改善箇所説明図

コントローラー式

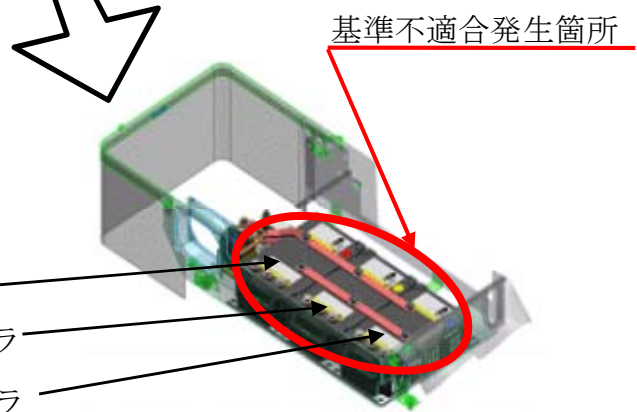
〔 バッテリーフォークリフトのモータ用コントローラにおいて、内部部品の材質や製造工程が不適切なため、内部部品の端子部が損傷するものがある。そのため、コントローラが正常な制御ができなくなり、走行できなくなる、ステアリング操作ができなくなる又は変速装置が中立位置であるにもかかわらず走行するおそれがある。 〕

改善措置の内容：
全車両、コントローラー式を対策品に交換する。

識別：
各コントローラに白シールを貼り付ける。
